DODATOK č. 7

k ZMLUVE O DIELO zo dňa 31.05.2023

3. Identifikácia zmien na jednotlivých stavebných objektoch je podrobnejšie špecifikovaná v dôvodovej správe a zmenových listoch č. 32, 42, 50, 52, 56, 58, 59, 60, 61, 62 a 64 ktoré tvoria prílohy tohto dodatku č. 7, pričom ide o nasledovné zmeny:

Stavba: „Výstavba štadióna „FUTBAL TATRAN ARENA v Prešove – I.časť“
ZoD: Zmluva o dielo zo dňa 31.05.2023, účinná od 01.06.2023

FTA 5004
ZAMERANIE

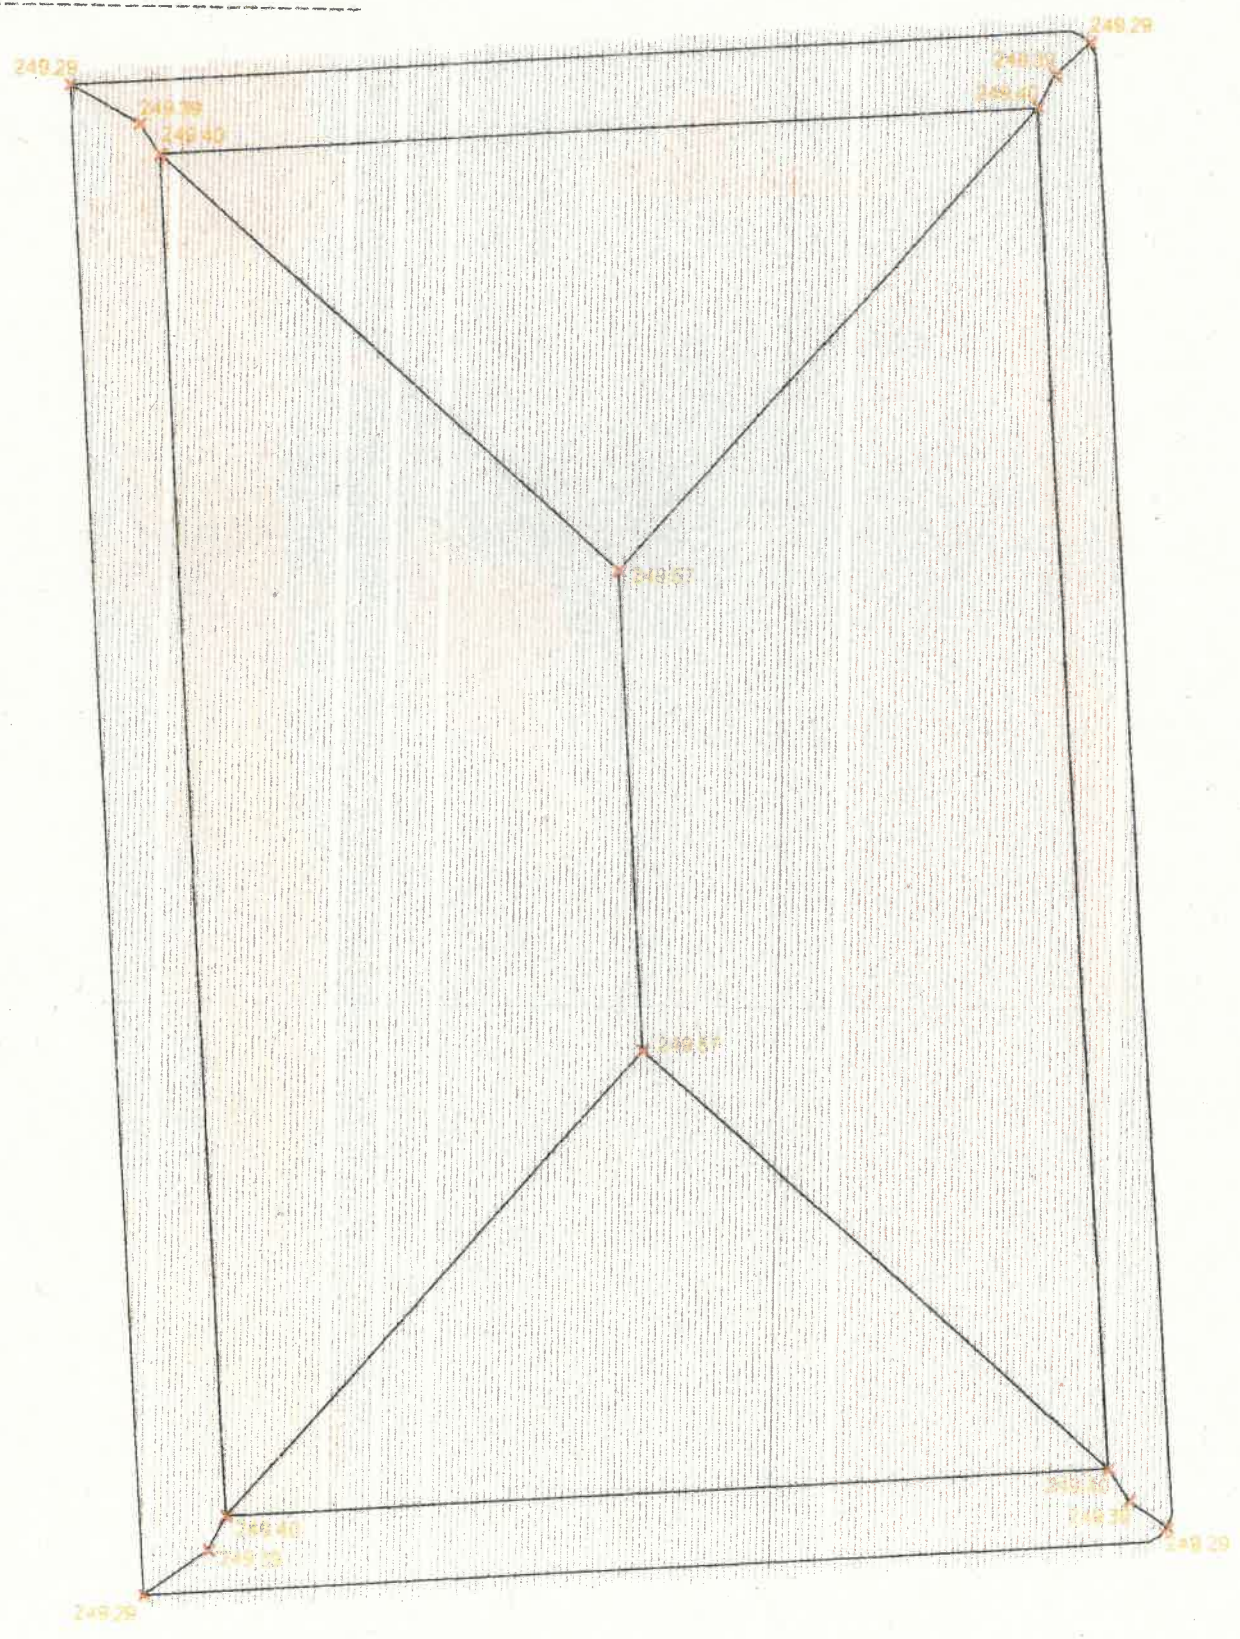
Odvoz prebytočnej zeminy zo zemných prác pri odstraňovaní havarijného stavu a realizácii objektu SO 65 – Oporný múr, ktorá bola uskladnená na hracej ploche.

☐ VÝKOP
☐ NÁSYP
 249.29 NADMORSKÁ VÝŠKA (spodnej hrany)
 Celkový odvoz 3119.1 m³
